Název zakázky: Nemocnice Vyškov - stavební úpravy křídla D3 pro magnetickou rezonanci
Číslo zakázky: 100745

ZMĚNOVÝ LIST Č. 27

ZMĚNOVÝ LIST Č. 28

ZMĚNOVÝ LIST Č. 29

1. Rozpočet
2. Náskres rozmístění v I.NP

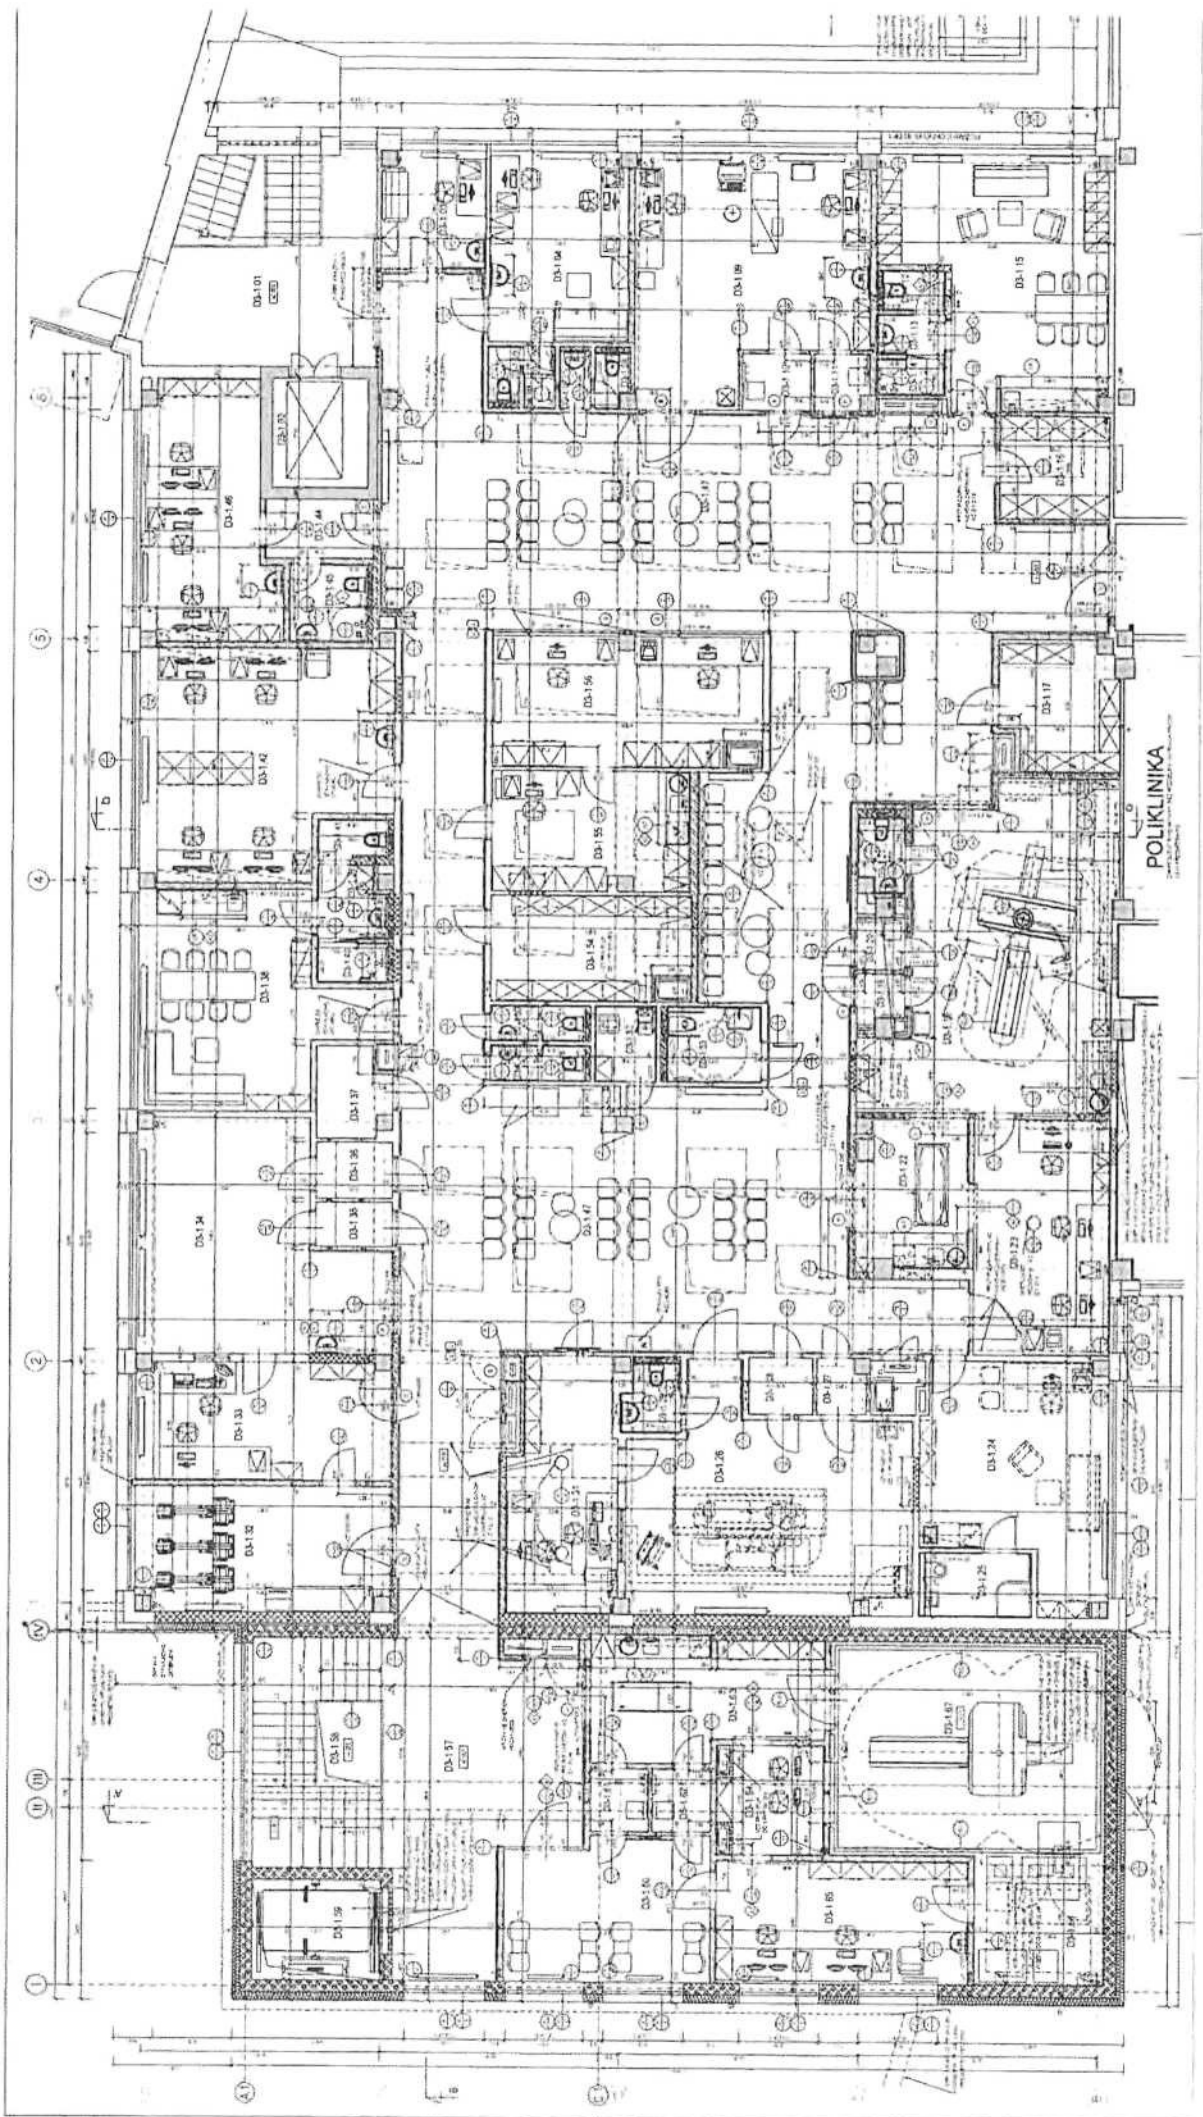
Popis změn a zdůvodnění: Předkládáme Vám změnový list na doplnění ochranných prvků v I.NP dle předloženého nákresu v příloze z důvodů ochrany stěn ve veřejných prostorech, kdy dochází k častým poškozením.

P.č.	Číslo položky	Název položky	MJ	Množství	Cena / MJ	Celkem
Díl: 768						
Plastové výrobky (vč. přesunu hmot)						
2023-02-28 1NP_ochrany-Varianta A –						
kompletny rozsah						
1		D+M Ochranný plát Acrovyn, tl. 2,0 mm výšky 250 mm (Spodní pás), barva 9003 Snow White	m	111,88500		individuální
		D3-1.57: 7,725bm		7,72500		
		D3-1.47: 92,01bm		92,01000		
		D3-1.26: 2,6bm		2,60000		
		D3-1.34: 2,05bm		2,05000		
		D3-1.22: 3,15bm		3,15000		
		D3-1.18: 4,35bm		4,35000		
		CELKEM		111,88500		
2		D+M Ochranný plát Acrovyn, tl. 2,0 mm výšky 250 mm (Hodní pás), barva 9003 Snow White	m	111,88500		individuální
		D3-1.57: 7,725bm		7,72500		
		D3-1.47: 92,01bm		92,01000		
		D3-1.26: 2,6bm		2,60000		
		D3-1.34: 2,05bm		2,05000		
		D3-1.22: 3,15bm		3,15000		
		D3-1.18: 4,35bm		4,35000		
		CELKEM		111,88500		
3		D+M Nárazové svodidlo SCR 80M délky 1200mm, montáž na hliníkové konzoly, vč.koncovek (horní a spodní svodidlo), barva 9003 Snow White	ks	8,00000		individuální
